**Avis délibéré de la mission régionale d'autorité
environnementale sur la modification n°2 du plan local
d'urbanisme (PLU) de la commune de Pers-Jussy (74)**

Avis n° 2026-ARA-AUPP-1832-N13674

Avis délibéré le 5 mai 2026

Figure 2: assainissement non collectif (ANC) en zone A, secteur 2 (source : dossier)

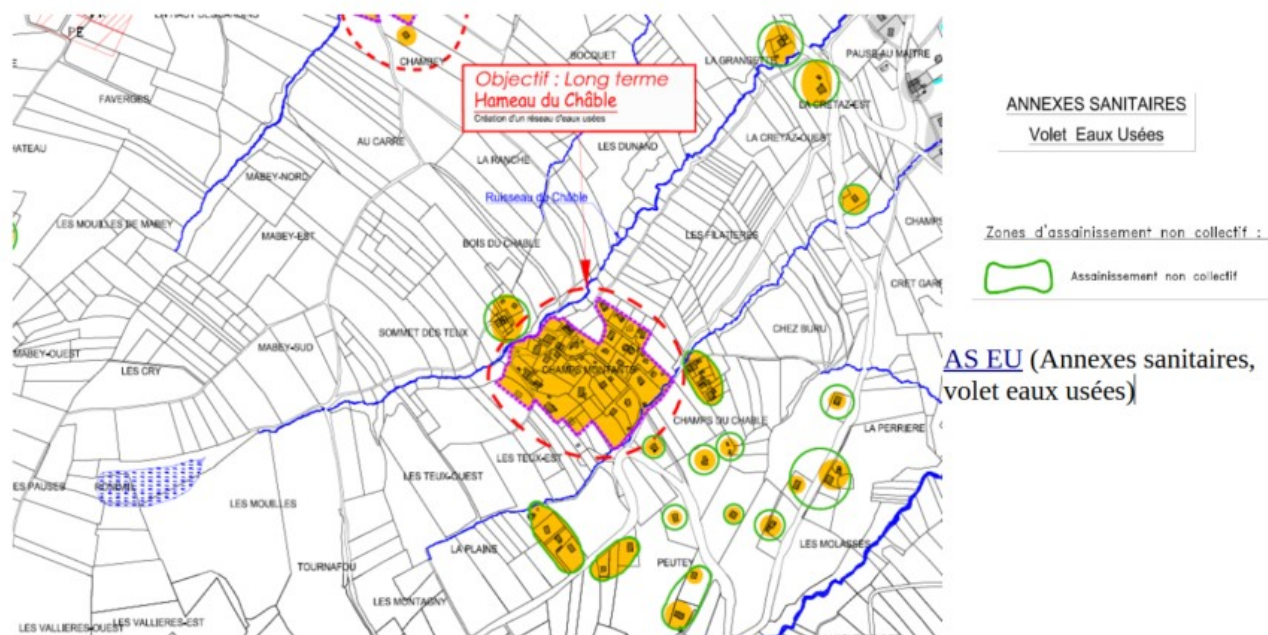
S'agissant du secteur n°2 (figure 2), le dossier indique que, même si certaines parcelles se trouvent à proximité du ruisseau du Châble, lequel est identifié comme corridor aquatique, les incidences sont faibles car elles sont situées en dehors du lit mineur et de la ripisylve fonctionnelle du cours d'eau (p.58, 59, 67, figure 49).

- justifier que le champ d'application territorial de l'article 9-2 de la zone A ne concerne que les trois secteurs mentionnés dans le dossier, en identifiant sur un ou plusieurs documents cartographiques (avec un document de synthèse à l'échelle communale) ;

- (1^{er} critère cumulatif) les zones d'assainissement non collectif en zone A ;
 - (2^e critère) qui sont limitrophes d'une zone urbaine (Uc ou autre) ;

- (3^e critère) qui sont situées sur un tènement localisé en zone A faisant partie d'une même unité foncière à cheval sur les zones U (supportant une habitation) et A ;

- (4^e élément d'information) avec une localisation des espaces naturels sensibles (tels que les Znieff, les cours d'eau, ainsi que les zones humides et leur bassin versant, voir par exemple les figures 4 et 5⁸), des aléas naturels et de l'aptitude à l'infiltration⁹ ;

- en fonction de cet exercice cartographique, identifier, le cas échéant d'autres secteurs concernés et analyser pour ceux-ci les incidences environnementales de l'article 9-2 au regard des risques de pollution des milieux naturels, en particuliers Znieff, zones humides et

cours d'eau environnants, avec un profil altimétrique pour chacun de ces secteurs et milieu naturel environnant ; définir les mesures d'évitement, réduction et compensation, les traduire dans le PLU et définir les mesures de suivi ;

- quantifier le nombre d'habitations concernées par l'article 9-2.

Figure 3: assainissement non collectif (ANC) en zone A, secteur 3 (source : dossier)

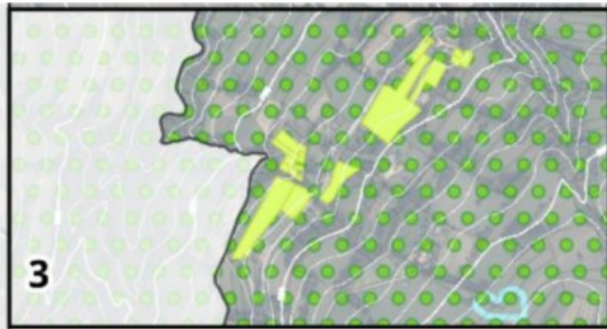
Il comprend également un document cartographique intitulé « *localisation des parcelles concernées par l'assainissement non collectif en zone A et zones humides et ZNIEFF*⁶ » (figures 19 et 46, p.27, 57) qui concerne trois secteurs (figures 1, 2 et 3, en annexe) et qui semblent comprendre chacun une dizaine d'habitations, mais ceci reste à clarifier. Le dossier ajoute que les zones hu-

Le PLU prévoit que lorsqu'une même unité foncière est à cheval sur les zones U et A, avec une habitation principale implantée dans la zone U, un système d'assainissement non collectif peut être aménagé dans la zone A. Le dossier indique que cette configuration ne concerne que trois secteurs sur l'ensemble de la commune, sans en faire la démonstration, ni quantifier le nombre d'habitations concernées.

Figure 4: ANC en zone A, proximité d'un cours d'eau – affluent du Nant Guin (source : dossier)

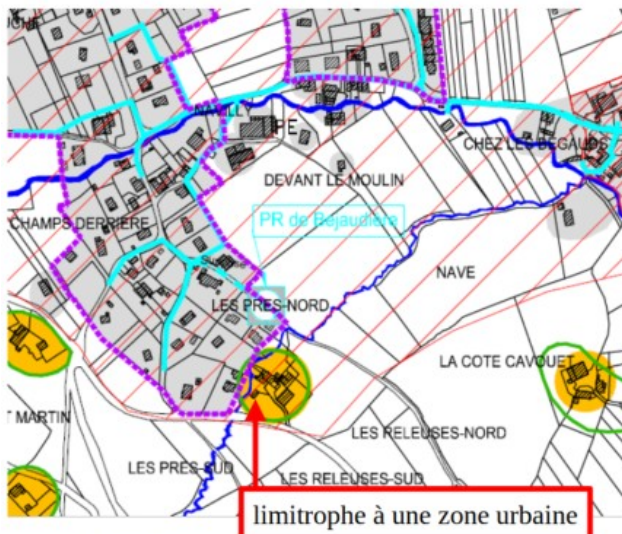
8 Il semble que les secteurs concernés par les figures 4 et 5 ne remplissent pas le critère d'une même unité foncière à cheval sur les zones U et A. Ceci reste à confirmer. Il appartient au rapport environnemental de faire cet inventaire exhaustif de secteurs, expliquer pourquoi certains secteurs sont éliminés de cet inventaire, pour administrer la preuve que seulement trois secteurs sont éligibles à l'application des dispositions projetées, et démontrer que les enjeux environnementaux ont bien été pris en compte.
